PLANONTWIKKELING SCHUTBOOM TE BEST

Betreft	:	Beoordeling alternatieve afscherming TV Smashing '89
Kenmerk	:	810.050/49.620/NO3
Datum	:	2 augustus 2011
Eerste blad van	:	3 bladen (en 4 bijlagen: A-D)

Figuur C2. Locatie benodigde afscherming (lichtblauw) ten behoeve van tenniscomplex Smashing '89

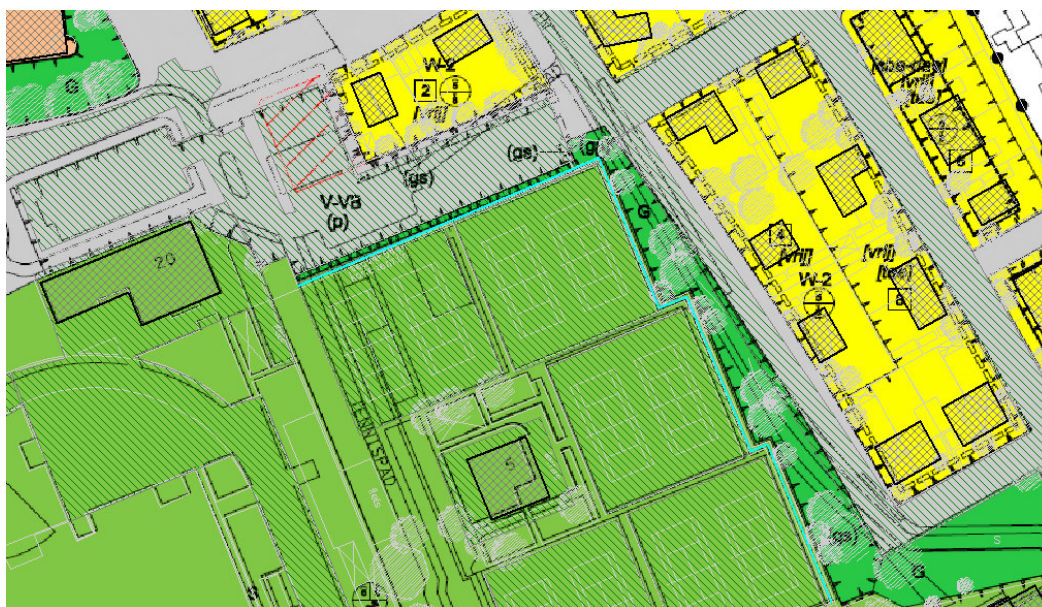
Om de geluidbelasting ter plaatse van woningen in het plangebied te verlagen tot 50 dB(A) is een afscherming met een hoogte van 5 meter aan de oostzijde en 4½ meter aan de noordzijde met een totale lengte van ongeveer 190 meter op de in figuur C2 aangegeven positie noodzakelijk.

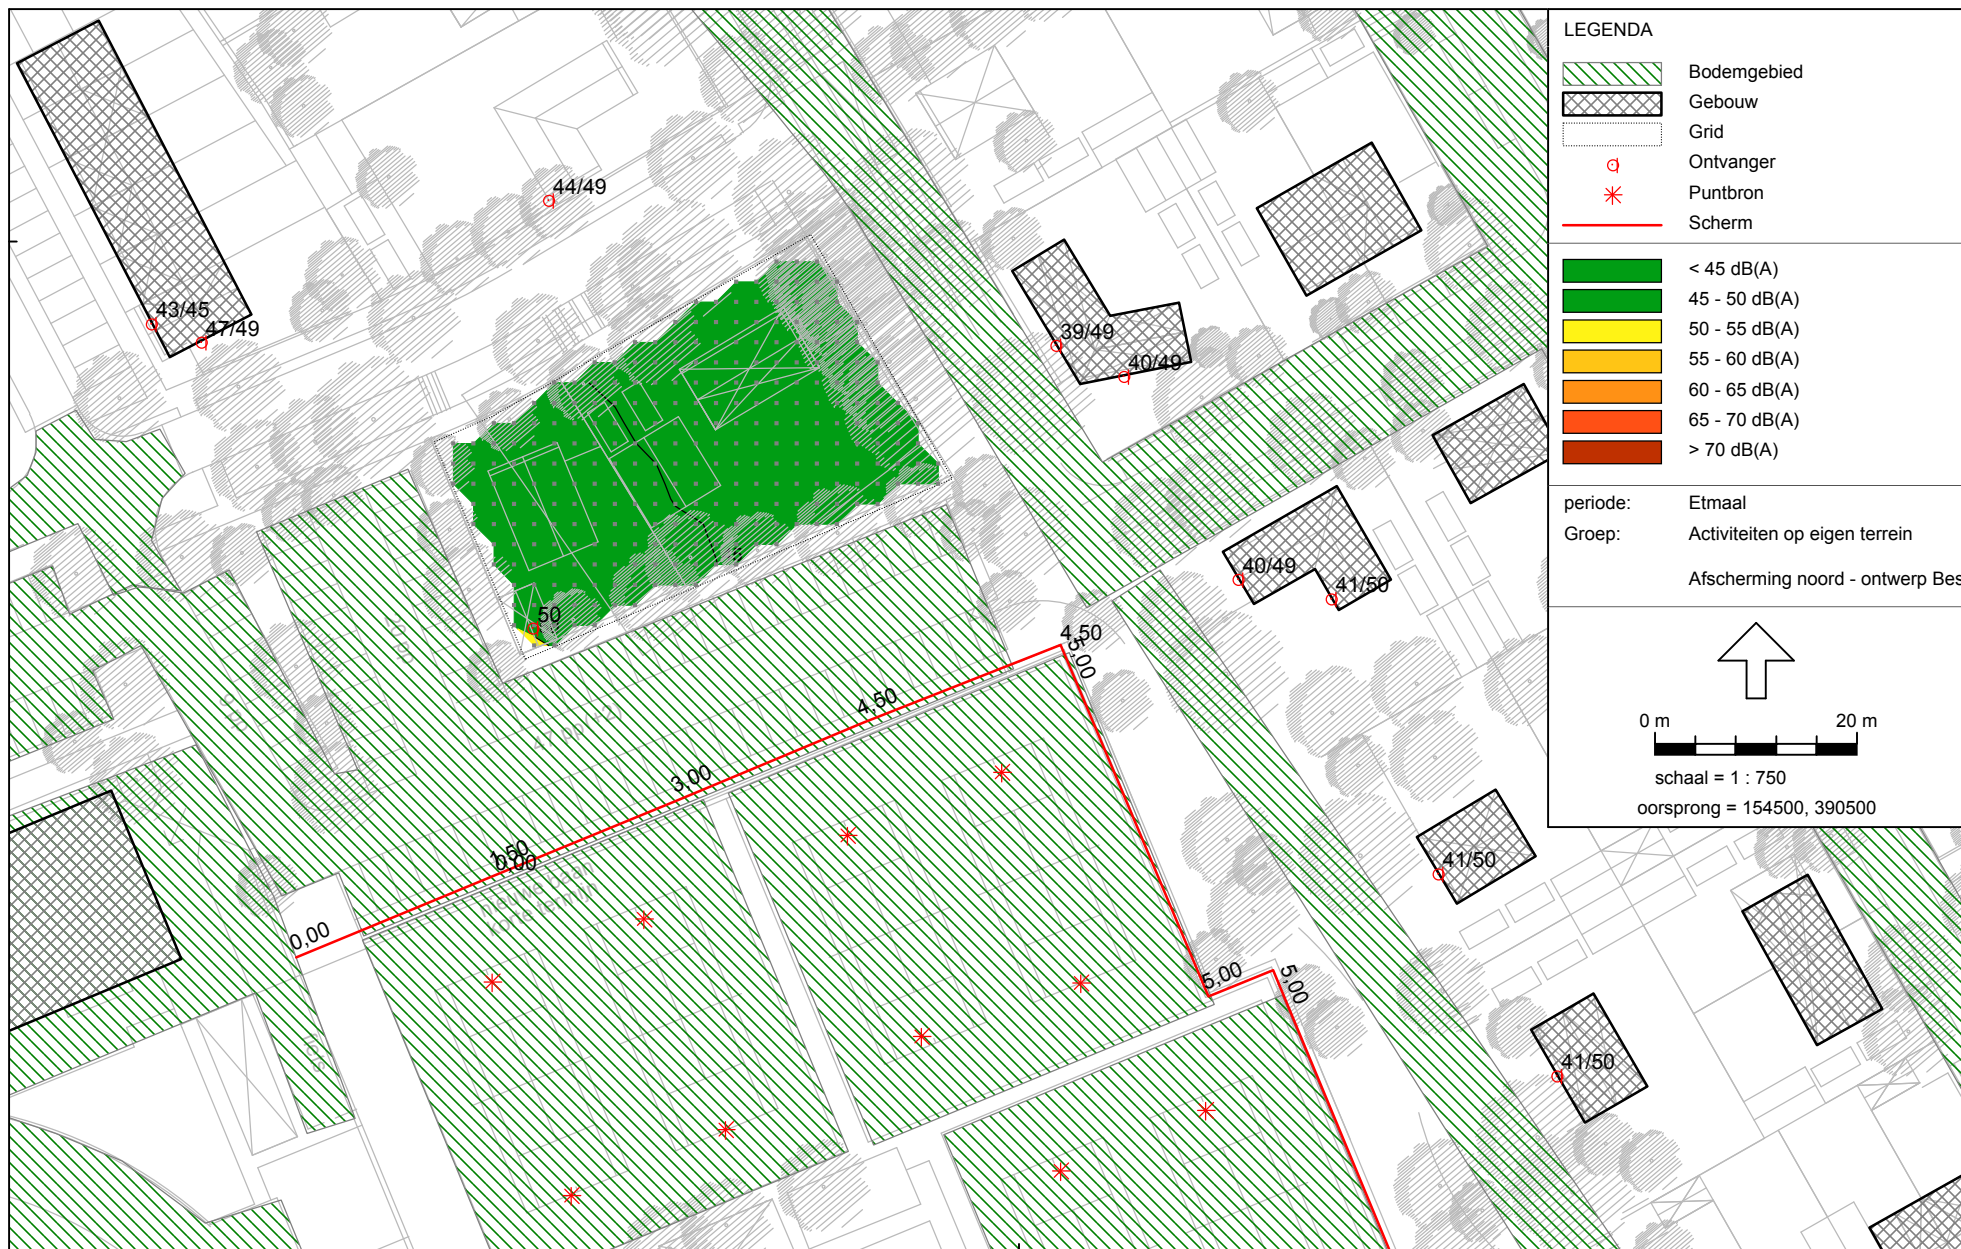
Door Best Architecten is een ontwerp voor de beoogde afscherming gemaakt. Aan de noordzijde is gekozen voor een afscherming vanaf de derde baan glooiend in hoogte toeneemt tot 4,5 meter in noordoosthoek. Nabij toegang tot het tenniscomplex en noordwestelijke baan is geen afscherming voorzien. In figuur D3 in bijlage D is het ontwerp weergegeven.

Uit onderzoek (zie figuur C3) is gebleken dat bij een afscherming conform genoemd ontwerp op alle woningen op alle relevante bouwlagen wordt voldaan aan de grenswaarden uit het Activiteitenbesluit.
